ALCALDÍA MAYOR
DE BOGOTÁ D.C.

SECRETARÍA DE MOVILIDAD

SDM-SPMT-147294-20

MEMORANDO

Ilustración 1 PMT autorizado al contratista CONSORCIO HR-EXPERTA

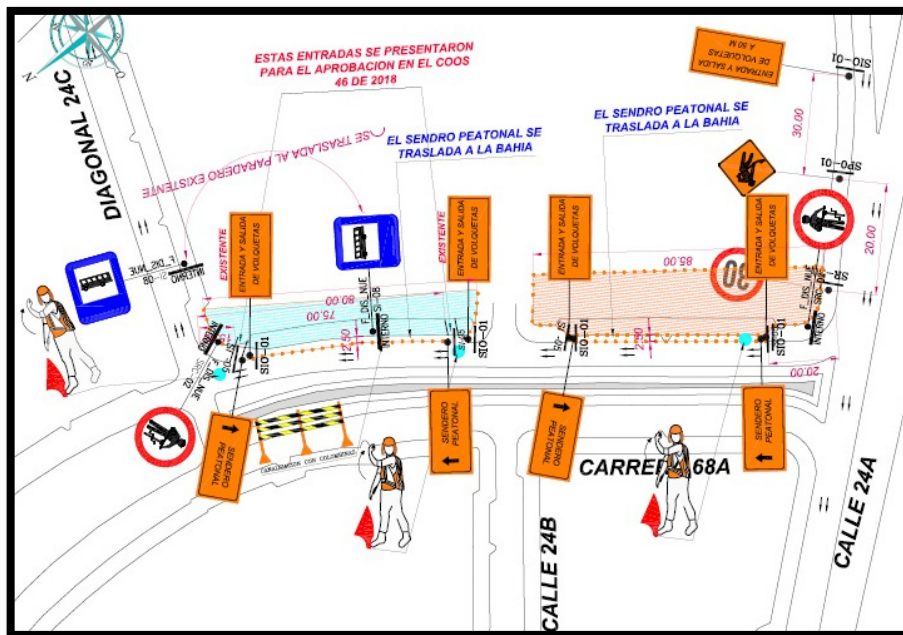
Con base a lo consignado en la Tabla 1, y a los planos de señalización por obra autorizados por PMT (Ilustración 1) al contratista CONSORCIO HR-EXPERTA, se evidencia que desde esta dependencia no se ha emitido ninguna autorización para realizar el cierre de carril oriental de la calzada oriental para labores de obra.

Ilustración 2 Bahía de descargue de pasajeros ingreso Centro Comercial

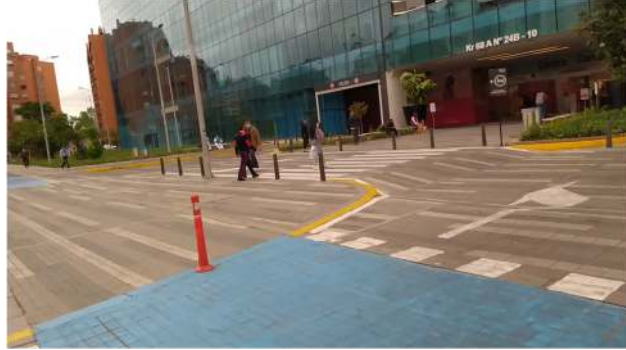
Se evidenció una zona para ascenso y descenso de pasajeros adyacente a la entrada principal de la Carrera 68; en el momento de la visita no se evidenció maniobras de cargue y descargue de mercancías en vía. Sin embargo, la Subdirección de Gestión en Gía continuará con el seguimiento en campo y se articulará con la Subdirección de Infraestructura para que, en el marco del estudio de tránsito presentado por el centro comercial para la operación de este, se les realice seguimiento a las medidas de mitigación presentadas en dicho estudio.
